## Prefácio

Este Aviso de Segurança de Campo (FSN) contém informações importantes para os clientes, visando a segurança do paciente e o uso seguro do *exoplan*, nosso software para planejamento de implantes e planejamento de guias cirúrgicos.

Produto exocad, nome comercial: *exoplan 3.1 Rijeka*

## Aviso de segurança de campo nº 423314 referente ao exoplan 3.1 Rijeka

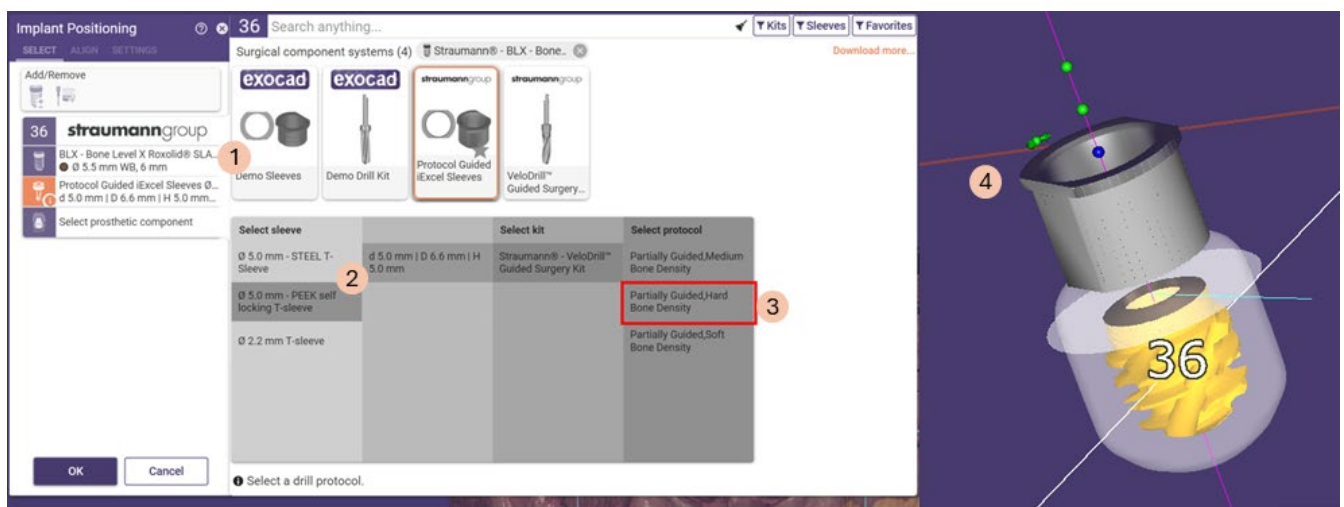
1. Implantes TLX/BLX com diâmetros de 5,5 mm e 6,5 mm e comprimento de 6 mm (consulte a tabela “Implantes afetados” abaixo)
2. Ø 5,0 mm – mangas em T (consulte a tabela “Mangas cirúrgicas afetadas” abaixo)
3. Protocolo parcialmente guiado, densidade óssea dura
4. Deslocamento da manga de 7 mm (a mais próxima das três distâncias disponíveis – marcada com esfera azul na figura 2 abaixo)

Figura 3: Exemplo de protocolo de fresagem passo a passo gerado pelo *exoplan*. As etapas 4 e 5 do protocolo de broca exibem o redutor de anilha incorreta (h1.0, marcada em vermelho), enquanto a etapa 3 exibe o punho da broca correta (h3.0).

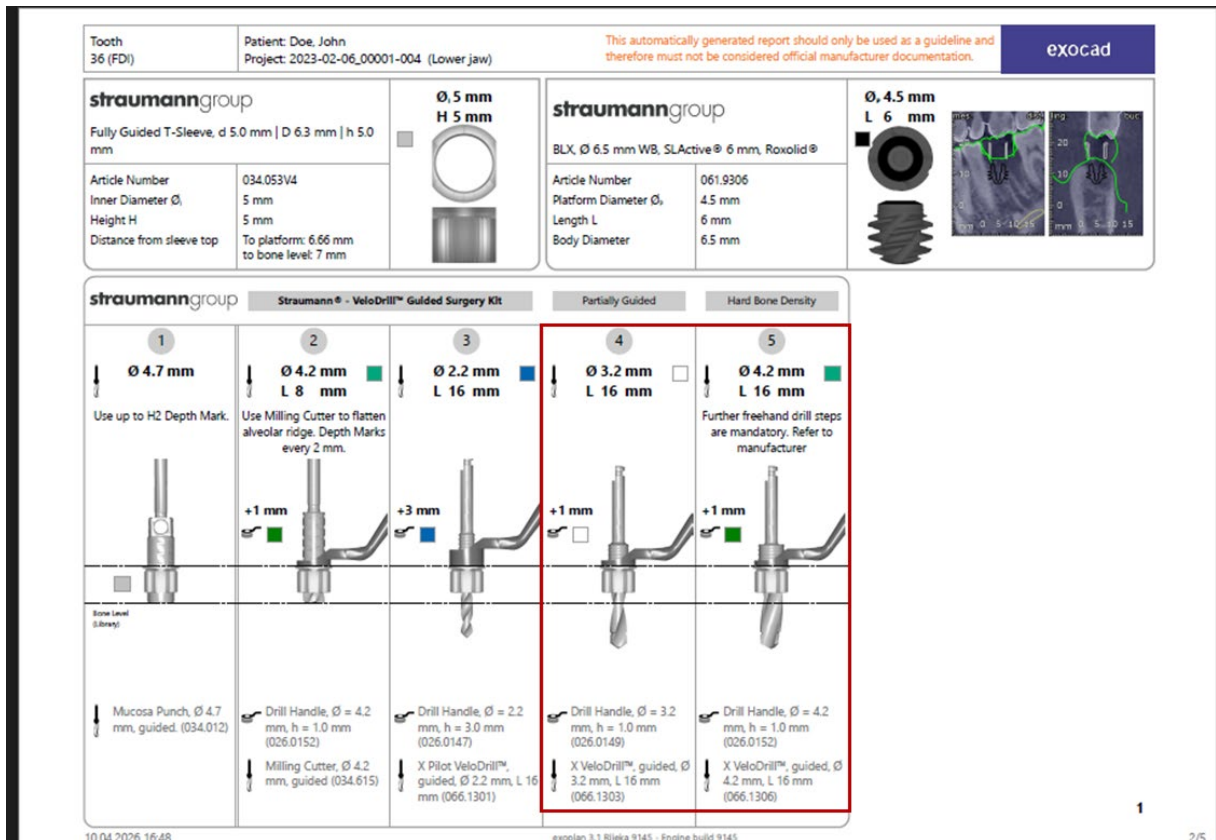
Neste caso, as etapas 4 e 5 do protocolo exibem os redutores de anilha incorreto utilizadas (marcado em vermelho na figura 3 abaixo):

Quando um implante Straumann® BLX/TLX com diâmetro de 5,5 ou 6,5 mm e comprimento de 6 mm é planejado em combinação com uma anilha Straumann® BLX/TLX e a broca Straumann® VeloDrill, o *exoplan* exibirá uma posição incorreta do redutor de anilha para o protocolo de perfuração completo selecionado “Parcialmente Guiado com Densidade Óssea Dura”. A informação incorreta é exibida para a quarta e quinta etapas de perfuração.

Se as etapas do protocolo exibidas incorretamente forem seguidas, o usuário poderá selecionar o redutor de anilha errada nas etapas quatro e cinco. Isso pode fazer com que a profundidade da osteotomia se desvie 2 mm da profundidade de preparação pretendida.

2. Novas versões corrigidas das bibliotecas afetadas foram disponibilizadas para download em <https://exocad.com/integration/exoplan-library-integration#/all/tag-str>

**Figura 4:** Combinação de parâmetros disponíveis para as linhas de implantes Straumann afetadas. Os círculos vermelhos indicam opções que não devem ser utilizadas. Todas as opções de fluxo de trabalho em verde são seguras para uso.

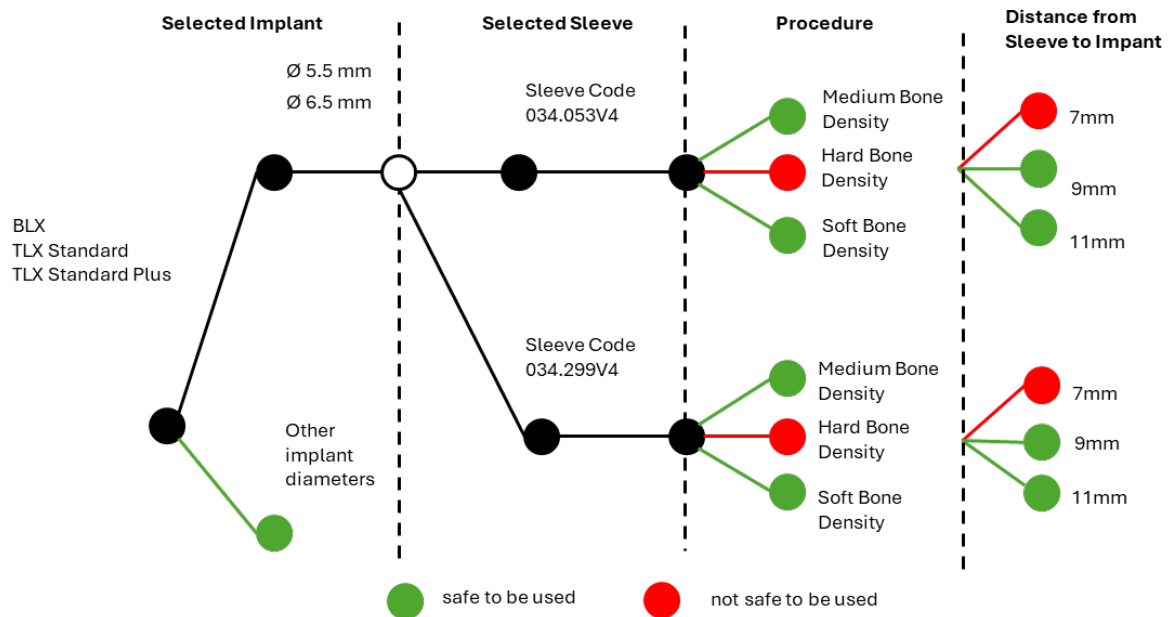
O uso de outros componentes Straumann® não é afetado. Nenhum outro tamanho de implante, distâncias de deslocamento, anilha cirúrgicas ou seleções de protocolo são afetados. Este gráfico mostra os fluxos de trabalho afetados. Os fluxos de trabalho marcados em vermelho não devem ser usados. As opções de fluxo de trabalho em verde são seguras para uso.
